Fagnotat

Vår referanse: PLAN-2022/20545-281
Saksbehandler: Karoline Follestad Førland
Dato: 27.03.2026

Forslag til detaljregulering anbefales vedtatt Årstad. Gnr. 159, Bnr. 128 mfl., Delfelt S14 Mindemyren, Arealplan-ID 66350000

Figur 6: Solbelagt areal ved vårjevndøgn (21. mars) øverst, og solbelagt areal 21. mai nederst. Vist i kvartal 1 (B4-B5 og KBA10-11).

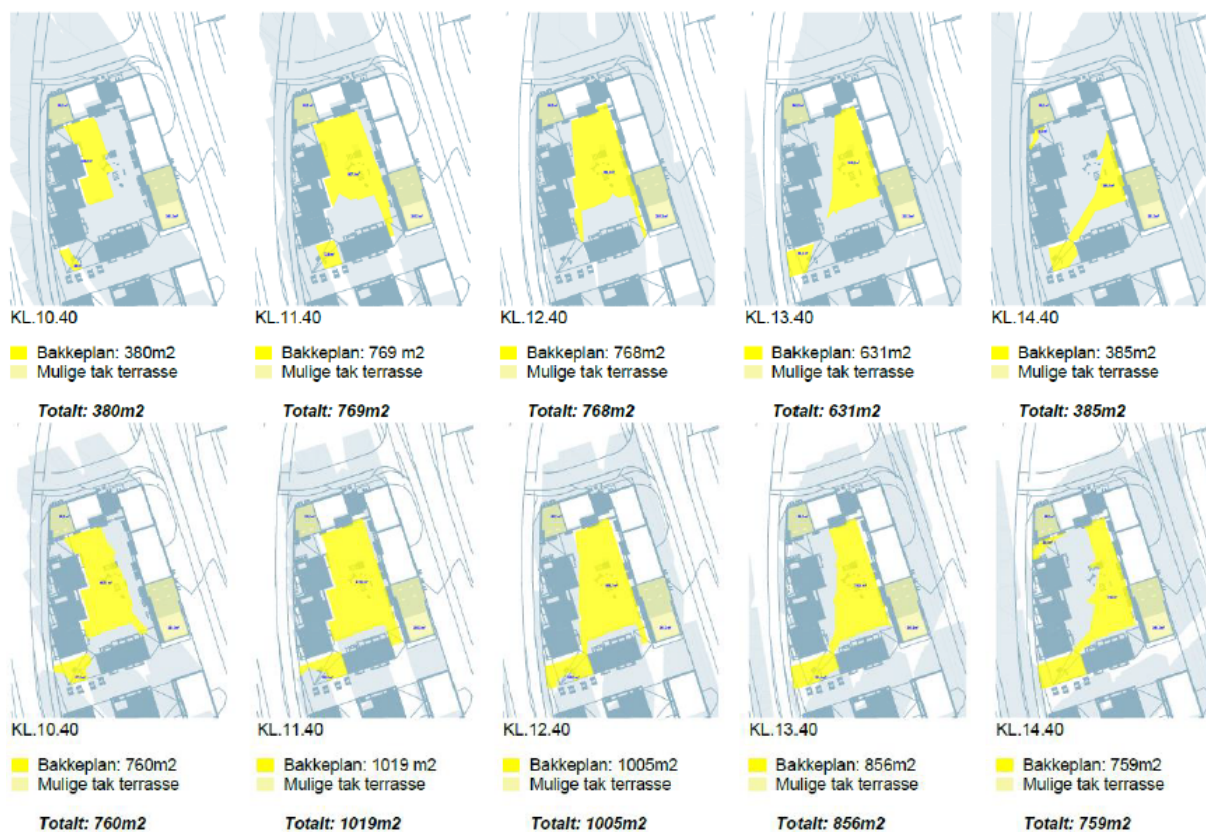
I bestemmelse 3.1.1.c er det åpnet opp for at minimum 3,75m² av uteoppholdsarealet skal ha sol minimum 4 timer på jevndøgn, 21. mars (25 % av MUA), og minimum 7,5m² skal ha sol minimum 4 timer 21. mai (50 % av MUA, krav i KPA). Se Figur 6 og Figur 7.

Dette er et avvik fra kravene i KPA. Etter vår vurdering er likevel gode intensjoner og prinsipper for utforming av utearealene og torg sikret i formingsveilederen. Ulik programmering for de ulike oppholdsrommene sørger for at de ulike behovene tilknyttet opphold for ulike aldersgrupper blir ivaretatt i området som helhet. Til tross for at en kun oppnår halvparten av solkravene til utearealer i KPA ved vårjevndøgn og kravene i sin helhet i mai, vurderer vi det som et avvik som kan anbefales.

Figur 9: Utsnitt fra områdeplan for Mindemyren (venstre), forslag lagt ut til offentlig ettersyn (midten) og forslag til 2. gangs behandling (høyre).

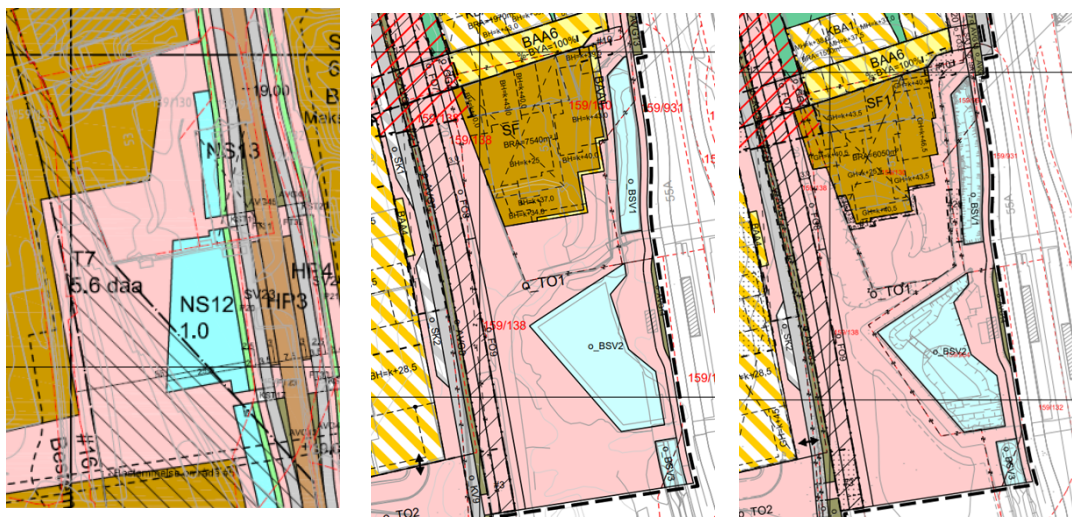
Til offentlig ettersyn ble det foreslått en utvidelse av kvartal SF1 inn på Lea allmenning (o_TO1) sammenlignet med grensene i gjeldende områderegulering, se Figur 9. Til offentlig ettersyn ble det foreslått en utvidelse av bebyggelsen som ville beslaglegge ca. 320 m² av torgflaten, hvor vi vurderte at utvidelsen i øst førte til at arealet mellom kvartal 4 (SF1) og kanalen (o_BSV1) ble for smal.

Etter offentlig ettersyn er det arbeidet videre med utvidelsene av kvartalet for å unngå for store avvik i forhold til områdeplanen, se Figur 10. Totalt er bebyggelse på torgareal redusert til ca. 65 m². Det er sikret i bestemmelsene at innenfor bestemmelsesområde #6, #14 og #15 skal det være offentlig uteareal på bakkeplan, mens bygg kan krages ut over arealet fra 2. etasje og oppover, jf. bestemmelse 5.1.5, 5.1.12 og 5.1.13. Bygget er trukket tilbake fra Lea allmenning og passasjen mot kanalen (o_BSV1) er gjort bredere i tråd med vår anbefaling. Foreliggende forslag viser en avstand fra bygningskroppen i 1.etasje til kanalen på ca. 6,2 meter på det smaleste. Dette vil gi bedre rom for sonedelt gangpassasje med vegetasjon og kantsone mot bygget enn hva som var tilfellet ved offentlig ettersyn. Videre fremgår det av bestemmelsene at det kun er tillatt med forretning, offentlig og privat tjenesteyting samt bevertning i byggenes 1. og 2. etg. Det er tillatt med bolig fra 3.etg, jf. bestemmelse 3.1.4.a.

PBE vurderer utvidelsene mot Lea allmenning (o_TO1) som et positivt grep. Utvidelsene kan bidra til å danne tydeligere byromsvegger mot Lea allmenning som er et av de største torgene på Mindemyren. Det er sikret utformingsprinsipper i formingsveilederen som skal følges ved byggesaksbehandlingen. Vi er positive til endringene som er gjort etter offentlig ettersyn, da foreliggende planforslag i større grad hensyntar offentlighetens interesser og gir mulighet for gode oppholdssoner og kantsoner både mot torg, internveiene og næringsbebyggelse i KBA4.

Figur 14: Foreslått kryssning av bybanetraseen. Hentet fra RAMS skisse gangkryssningsløsning

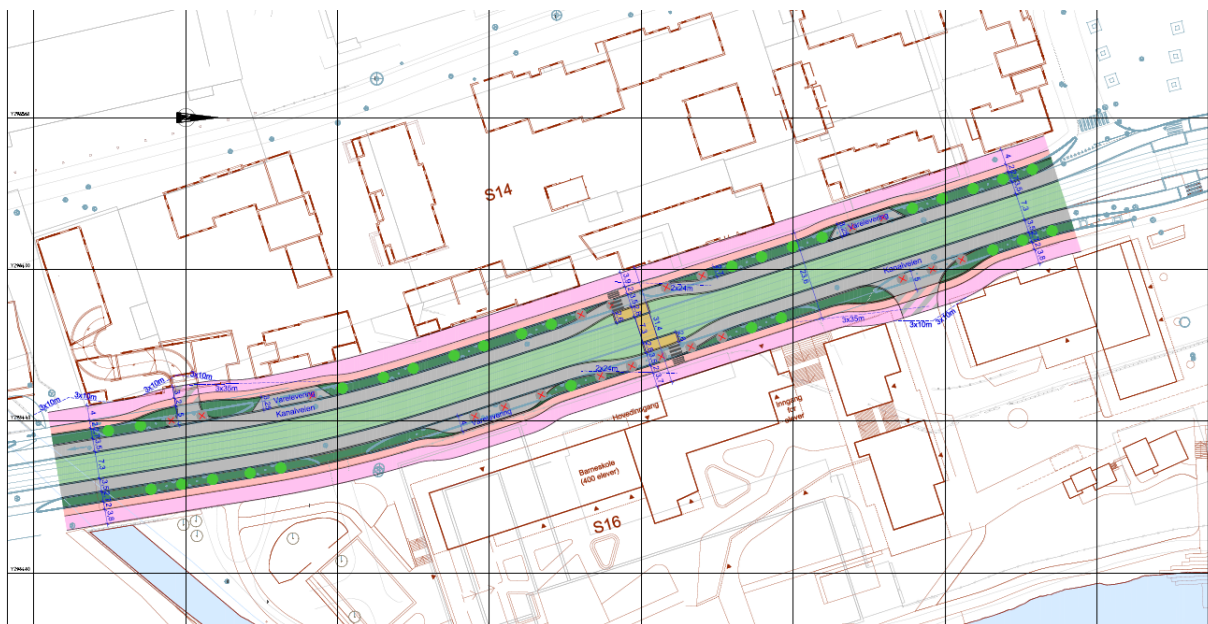
Som del av foreliggende planarbeid er det gjennomført en RAMS-analyse («reliability, availability, maintainability and safety») knyttet til ny gangkrysning over bybanetraseen i Kanalveien. RAMS-analyse skal gjennomføres ved tiltak som berører bybanetraseen, for å ivareta sikkerhet i tillegg til drift og vedlikehold av bybanen. For å kunne gjennomføre denne prosessen har ulike parter og aktører vært involvert (Vestland fylkeskommune, Bybanen utbygging, Bybanen AS, Bergen kommune v/ PBE, Multiconsult, Link, Safetec). RAMS-analysen er vedlagt planforslaget. I RAMS-prosessen er det blant annet vurdert ulike plasseringer, sikkerhet for nye gangkryssinger og antall gangkryssinger i Kanalveien. Endelig løsning vises i Figur 14 med én gangkrysning med venterepos. Som følge av ny gangkrysning over bybanen med signalregulering er det krav om signalsøknad. I skrivende stund er søknaden sendt videre fra Statens vegvesen til Vegdirektoratet for uttale og vedtak.

Vi vurderer at den foreslåtte løsningen ivaretar føringer i politisk vedtak fra behandlingen av reguleringsplanen for Mindemyren nord, og at det er en løsning som er gjennomførbar.

Figur 16: T.V: Planlagte UU ramper i nord mot Fjøsangerveien ved nytt busstopp. T.H: Dagens busstopp med hindringer langs fortau

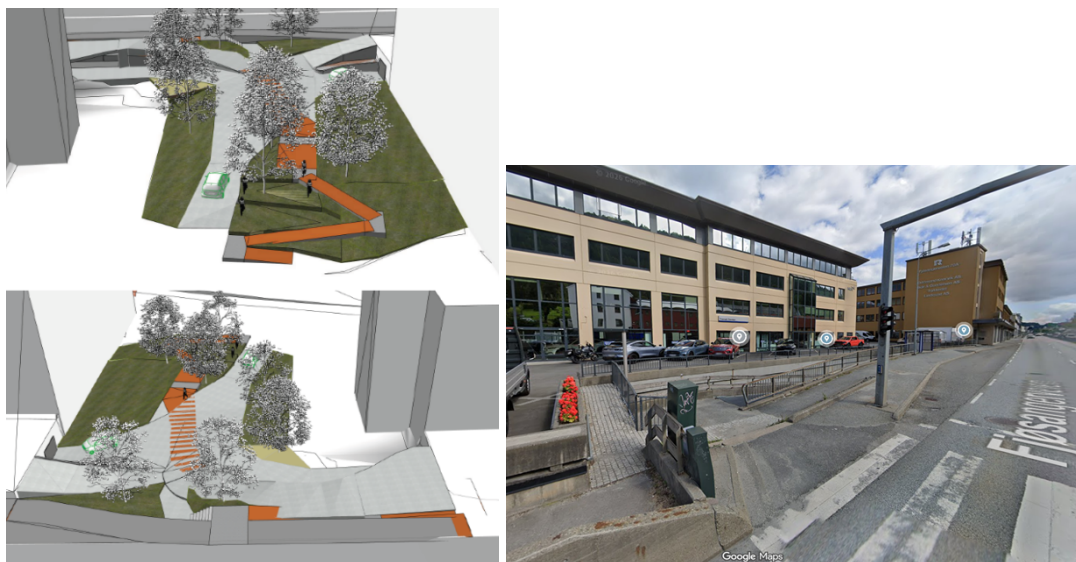
Flytting av busstoppet langs Fjøsangerveien vurderes også som et viktig tiltak for økt tilgjengelighet, se Figur 16. Før øvrig forutsettes det at de krav til universell utforming som følger av TEK17, følges opp og sikres tilfredsstillt gjennom byggesaksbehandling og utføring.
